Věc: Vysvětlení/ změna/ doplnění zadávací dokumentace č. 16
„**Modernizace železničního uzlu Česká Třebová**“

ve smyslu § 98 a § 99 zákona č. 134/2016 Sb., o zadávání veřejných zakázek, ve znění pozdějších předpisů (dále jen „ZZVZ“)

V situačním schématu provizorního stavu SP5a/SP5b (výkres č. 2.212) je zakreslen tento přejezd:

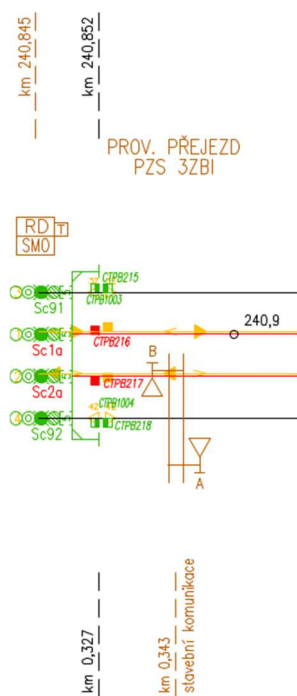
K tomuto provizornímu přejezdu (v km 0,343, pro stavební komunikaci) nejsou v soupisu prací žádné odpovídající položky, jako např. výstražník se závorou 1 skříň (2ks), RD, skříň logiky, baterie, usměrňovač, přezkoušení. Žádáme zadavatele o prověření/vysvětlení.

Byl upraven soupis prací.

Na základě prověření bylo zjištěno, že do rozpočtu je nutné doplnit následující položky č. 78

(75D211), 79 (75D217), 80 (75D218), 81 (75D161), 82 (75D167), 83 (75D168), 84

(75D111), 85 (75D117), 86 (75D118), 87 (75B6L1), 88 (75B6T7), 89 (75B6T8), 90 (75E197),

91 (75B6A1), 92 (75B6G7), 93 (75B6G8).
